## **Urgente Avviso di Sicurezza** **Software StealthStation™ Cranial e Synergy™ Cranial** **Imprecisione dell'indicatore di profondità**

Rif. Medtronic: FA848

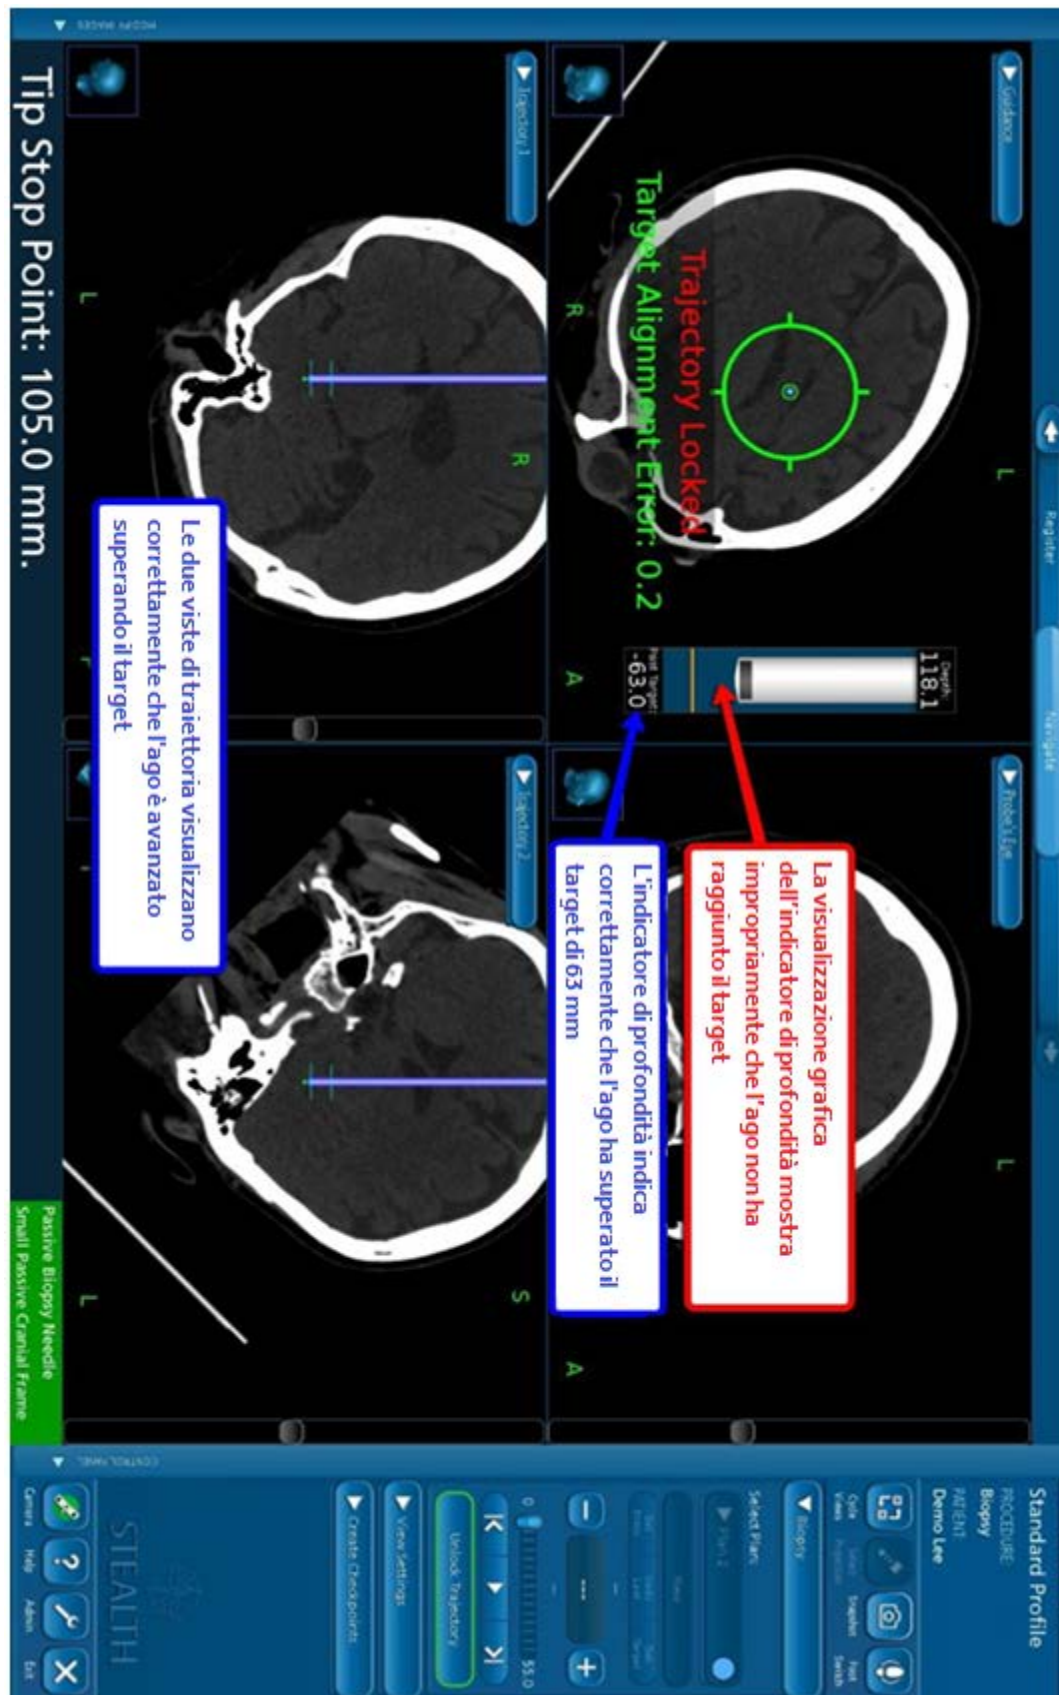
L'immagine nella seconda pagina mostra un esempio di un caso in cui si manifesta l'anomalia. Tutte le visualizzazioni mostrano correttamente che lo strumento ha superato il target e l'indicatore di profondità visualizza correttamente la misurazione del target superato di -63.0, che indica che la punta dello strumento è avanzata di 63 mm oltre il target selezionato. Tuttavia, la visualizzazione grafica della finestra di taglio dell'ago di biopsia appare come non avanzata nella posizione target.

Se l'equipe chirurgica fa affidamento esclusivamente sulla visualizzazione grafica della funzione di indicatore di profondità della biopsia e ignora altri fattori (come l'impostazione del fermo di profondità meccanico sull'ago di biopsia alla lunghezza indicata, l'uso della visualizzazione corretta all'interno delle viste di traiettoria e l'uso dei valori della finestra "Distance to Target" (Distanza da obiettivo) all'interno delle viste anatomiche), l'ago di biopsia potrebbe essere inserito troppo profondamente, determinando una potenziale biopsia di tessuto cerebrale sano o danni a strutture critiche.

- Non impostare una proiezione più lunga della lunghezza del piano chirurgico.
- Come indicato nella guida rapida del software Cranial, utilizzare sempre il fermo di profondità meccanico dell'ago di biopsia.
- Accertarsi che l'impostazione di *Navigate Instrument Tip* (Punta dello strumento di navigazione) sia selezionata prima di bloccare la traiettoria e successivamente di navigare lo strumento (vedere l'immagine sotto riportata).
